高浜発電所 3号機及び4号機
設計及び工事の計画変更認可申請
【中央制御室の居住性評価への
1～4号機同時被災の反映】

関西電力株式会社

2020年11月17日

図：被ばく経路イメージ

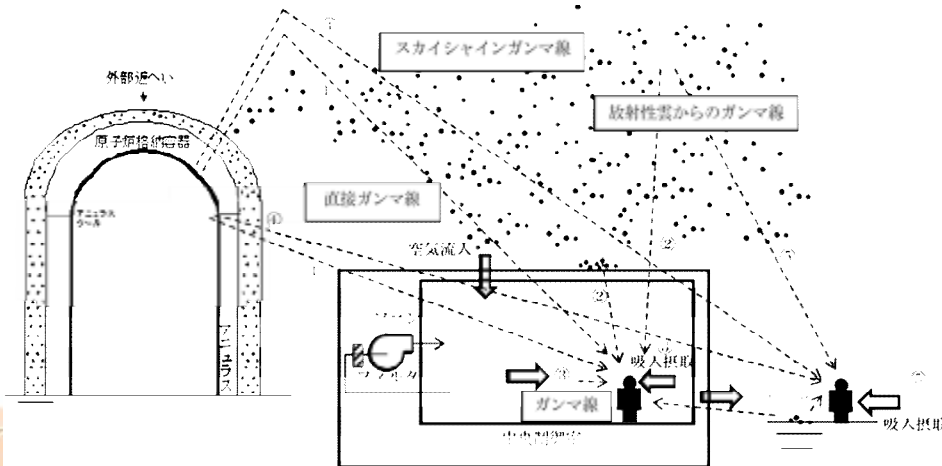
現在、重大事故等時の被ばく評価において、3, 4号機の同時被災を想定した評価を記載しているため、基本設計方針に合わせ1～4号機の同時被災を想定し、評価結果※及び評価条件※を反映する。

青枠：既認可の評価
赤枠：今回追加する評価※

被ばく経路		実効線量(mSv)						合計 (全号機)
		3号機及び4号機からの線量			1号機及び2号機からの線量			
		3号機	4号機	合計	1号機	2号機	合計	
室内作業時	①原子炉格納容器内の放射性物質からのガンマ線による被ばく	約 2.7×10^{-3}	約 2.7×10^{-3}	約 5.4×10^{-3}	約 1.5×10^{-4}	約 1.5×10^{-4}	約 3.1×10^{-4}	約 5.7×10^{-3}
	②大気中へ放出された放射性物質からのガンマ線による被ばく	約 4.2×10^{-3}	約 2.9×10^{-3}	約 7.1×10^{-3}	約 4.7×10^{-3}	約 3.2×10^{-3}	約 7.9×10^{-3}	約 1.5×10^{-2}
	③外気から室内に取り込まれた放射性物質による被ばく	約 4.3×10^0	約 2.7×10^0	約 7.0×10^0	約 2.5×10^0	約 1.9×10^0	約 4.3×10^0	約 1.1×10^1
入退域時	④原子炉格納容器内の放射性物質からのガンマ線による被ばく	約 9.6×10^{-1}	約 7.0×10^{-1}	約 1.7×10^0	約 2.0×10^0	約 2.7×10^0	約 4.7×10^0	約 6.4×10^0
	⑤大気中へ放出された放射性物質からのガンマ線による被ばく	約 1.3×10^0	約 9.6×10^{-1}	約 2.2×10^0	約 1.9×10^0	約 1.5×10^0	約 3.5×10^0	約 5.6×10^0
合計 (①+②+③+④+⑤)		約6.5(注)	約4.5(注)	約11(注)	約6.4(注)	約6.1(注)	約13(注)	約24(注)

図：温度上昇評価のイメージ

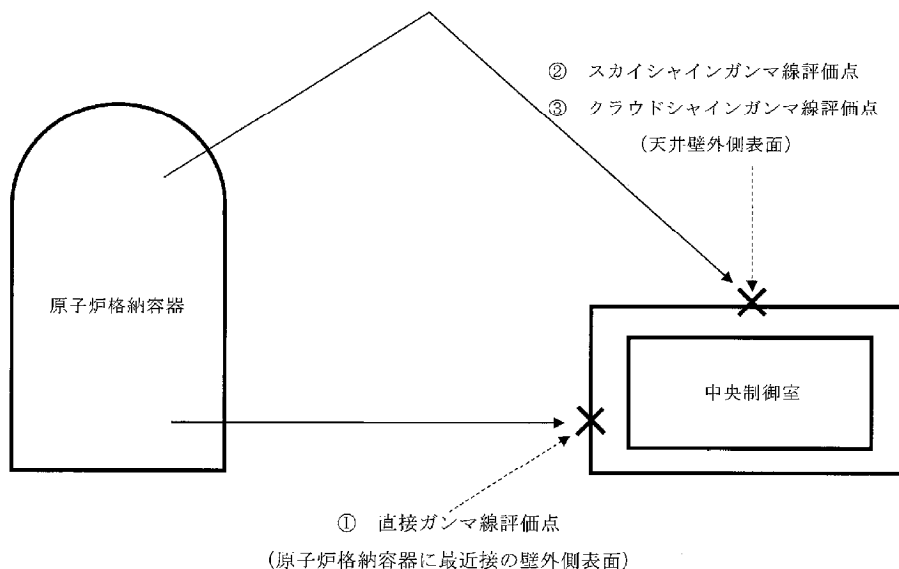
○ 熱除去評価については、現在、重大事故等時において3，4号機の同時被災を想定した評価を記載しているため、1～4号機の同時被災を想定し、評価した結果、判定基準を満足していることを確認した。

青枠：既認可の評価
赤枠：今回追加する評価

評価項目	評価結果		判定基準
	3号機及び4号機同時被災時	1～4号機同時被災時	
中央制御室遮蔽温度上昇 (°C)	約0.001	約0.001	≤1°C
